改善箇所説明図

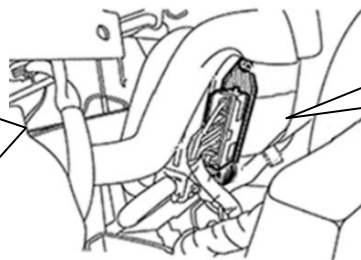
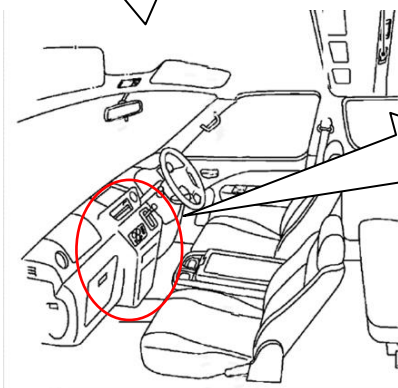
基準不適合発生箇所

暖房を補助するPTCヒータにおいて、制御が不適切なため、ヒータが最大出力で作動する状態で繰り返し使用した場合、PTCヒータの発熱により、PTCヒータハーネスコネクタ端子が変形することがある。そのため、そのままの状態で使用を続けると、端子部が接触不良により高温となりコネクタが溶損し、最悪の場合、車両火災に至るおそれがある。

全車両、PTCヒータを新品に交換するとともに、PTCヒータハーネスを対策品に交換する。なお、交換部品の準備ができるまで、一時的に機能停止の措置をする。

識別：青色のシールをモデルナンバープレートの右横に貼り付ける。
